大型トラック 排出ガス発散防止装置（尿素水タンクシャーシハーネス）のリコールについて

（届出日：令和7年4月8日、作業開始日：令和7年4月9日）

リコール番号 5638

改善箇所説明図

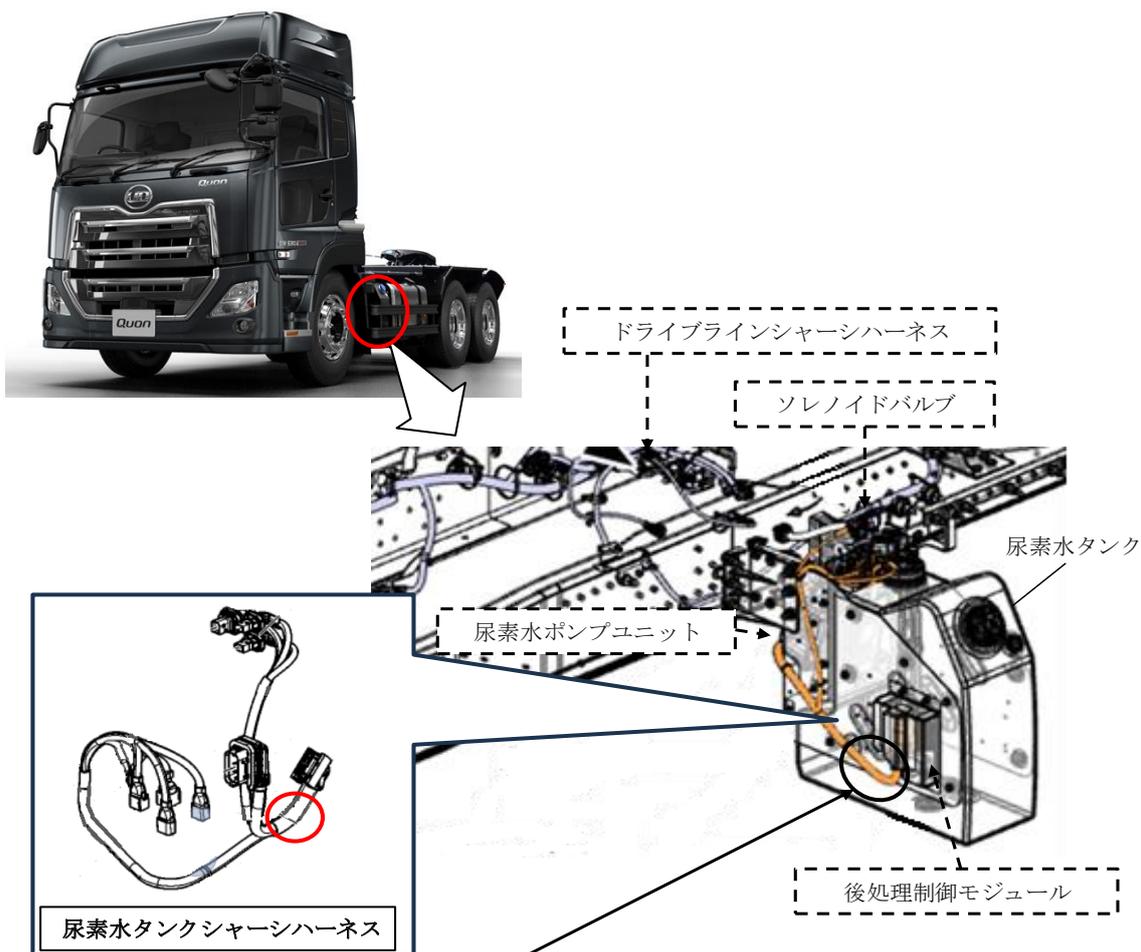
基準不適合発生箇所

GH13型エンジン搭載トラックの尿素水タンクシャーシハーネスにおいて、暫定品の作業指示が不適切なため、防水加工の様相が異なるものがある。そのため、防水性能が確保されず、加工部位からの水浸入により、配線が腐食し、そのままの状態で使用を続けると、導通不良によりインストルメントクラスタ上に警告灯点灯及び警告音が吹鳴するとともに排出ガス後処理装置が不作動となり、排出ガス中の窒素酸化物（NOx）の排出値が基準値を超えるおそれがある。

改善の内容

全車両、尿素水タンクシャーシハーネスを正規品に交換するとともに、各コネクタを点検し腐食が認められた場合は、接続側の部品を新品と交換する。

注： は交換する部品、 は必要に応じて交換する部品を示す。
 識別：後処理制御モジュールブラケットのボルトに赤ペイントを塗布する。
